《お知らせ》

【スイングスタビライザーが変わります！】

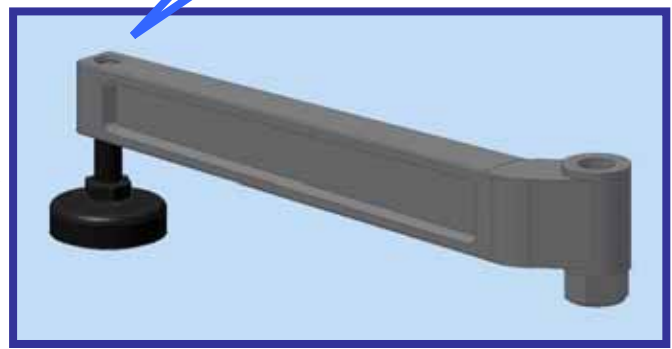
高さ調整用アジャスターの取付穴を貫通させた事によって
上下の調節範囲が
広くなりました！
